DETERMINAZIONE DEL DIRIGENTE SEZIONE AUTORIZZAZIONI AMBIENTALI 29 maggio 2019, n. 128  
[ID\_VIP: 4285] Procedimento di verifica di assoggettabilità a V.I.A ai sensi dell'art. 19 del D.Lgs 152/2006 e ss.mm.ii. relativo al progetto preliminare per la riqualificazione e la gestione del porto turistico di Villanova di Ostuni - Proponente: C.R. Costruzioni S.r.l.  
Parere regionale di assoggettabilità a valutazione di impatto ambientale.

**Procedimento:** ID VIP 4285: Verifica di Assoggettabilità a VIA ex art. 19 del d.lgs. 152/2006 e smi.

**Oggetto:** Porto turistico di Villanova di Ostuni - Progetto preliminare per la riqualificazione e la gestione

**Proponente:** ATI C.R. COSTRUZIONI Srl – FRAVER Srl

Figura 34. Localizzazione dell'area di deposito e delle aree di controllo

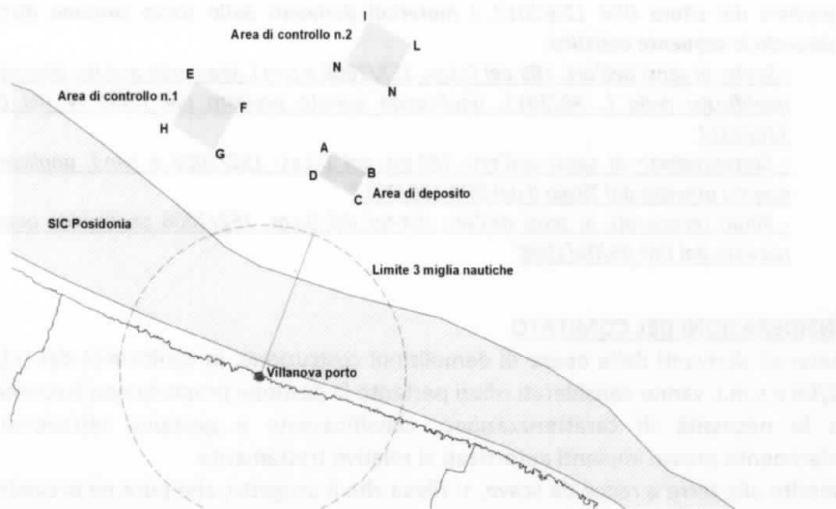
Inoltre, come rilevabile dalla figura n. 34 (cfr. pag. 60 di 215 dello Studio Preliminare Ambientale, riportata di seguito) le aree di controllo n. 1 e 2 risultano essere state definite dal proponente non proprio coerentemente rispetto al carattere discendente delle correnti dallo stesso indicate – lungo la costa adriatica (direzione NO-SE) –. Per cui considerata la presenza del posidonieto SIC IT9140005 Torre Guaceto e Macchia San Giovanni nonché, tra l'altro, anche dell'AMP di Torre Guaceto, sarebbe più coerente che fossero state previste due aree di controllo posizionate una tra il posidonieto e l'area di deposizione e l'altra verso SE.
